## Le projet « Parc éolien des Rieux » : pas de solution de branchement !

**Objet :** enquête publique relative à la demande d'autorisation environnementale de Vauchamps et de Boissy-Le-Repos présenté par la société SARL « PE des Rieux », Valeco

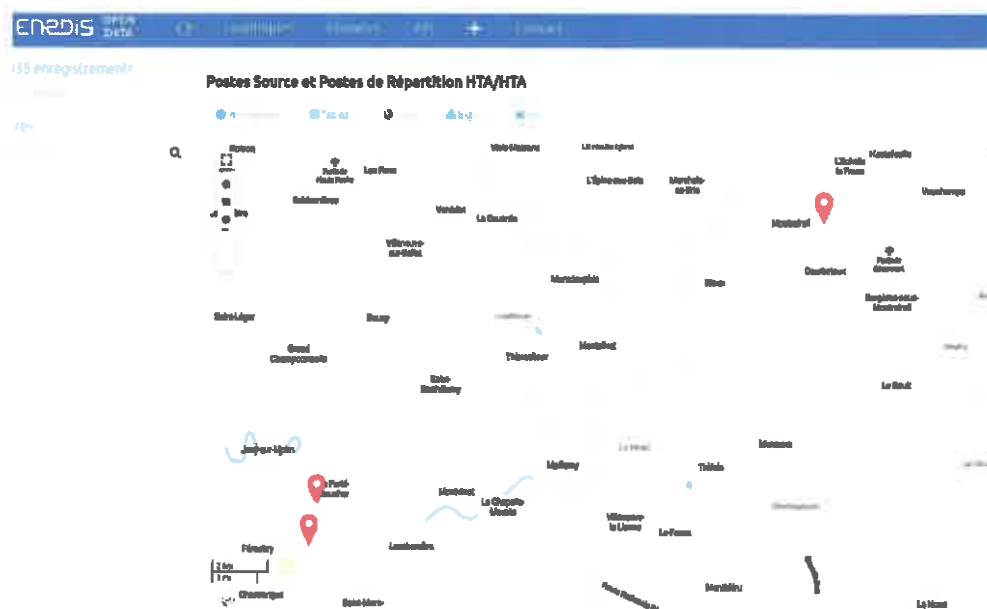
Le poste source de Montmirail, même s'il peut accueillir un autre transformateur n'est relié qu'à une ligne à haute tension qui vient de Nogentel(02). C'est la seule solution pour recevoir ou renvoyer de l'électricité, il n'y a aucune autre ligne. La longue coupure de courant que nous avons subi lors de la tempête de 1999 en est la preuve. Le problème est que cette ligne haute tension ne peut plus accepter d'électricité supplémentaire au risque de fondre et se rompre. C'est RTE qui le dit :

Il n'y a pas d'autre solution technique que de créer une autre ligne électrique à haute tension qui viendra défigurer encore plus nos paysages. Il n'y a aucune chance que cette ligne HT ne soit enterrée sur 30 km.
